小型トラックの速度計のリコールについて

平成 19年6月12日

リコール届出番号1897

改善箇所説明図

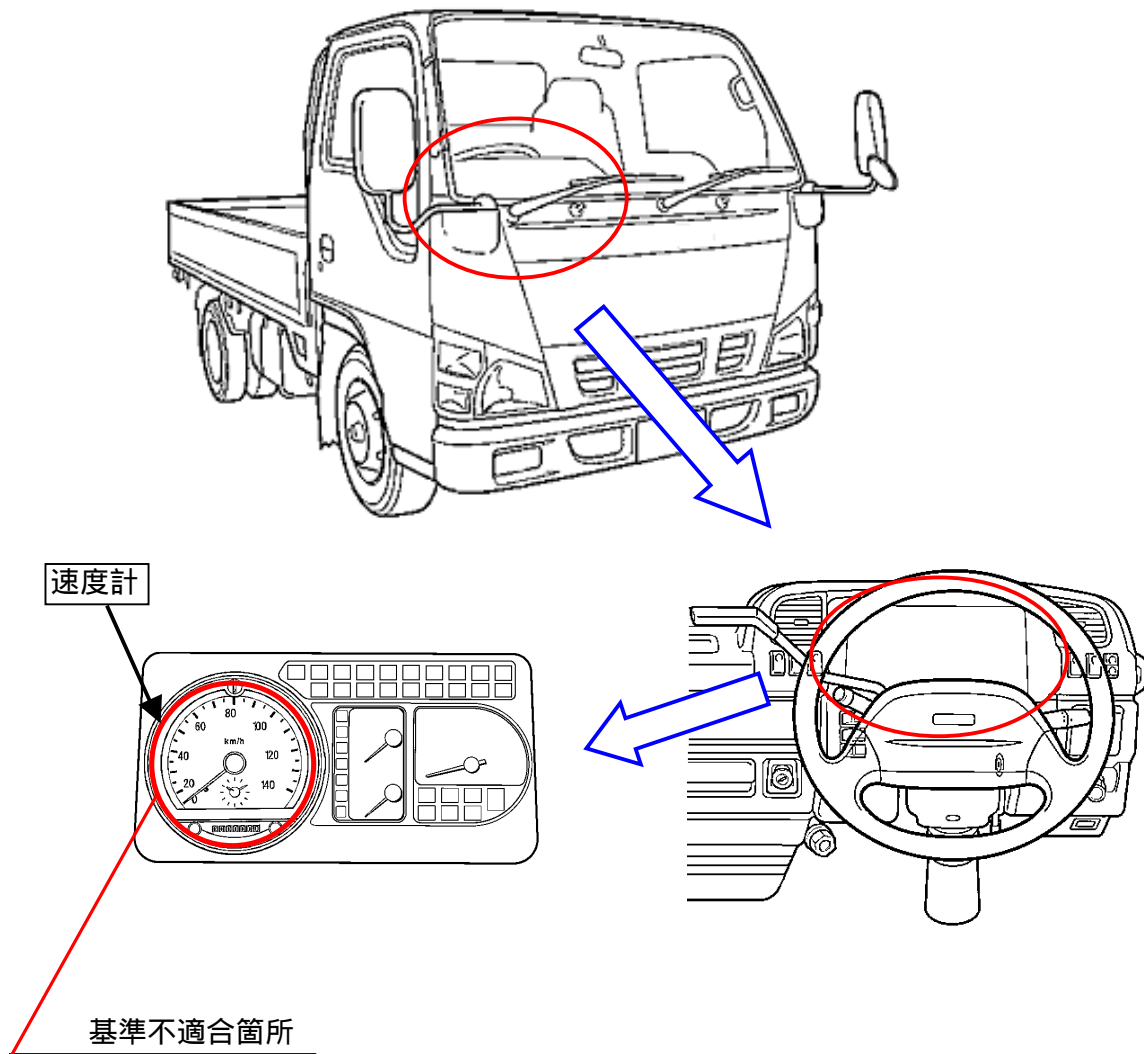
メーカーオプション仕様の速度計において、仕様の設定が不適切なため、速度計の指示範囲が車両の性能上の最高速度を表示できない車両がある。

改善の内容: 全車両、速度計を良品と交換する。

識別: IDプレート又はシリアルナンバープレート付近に青色シールを貼付する。
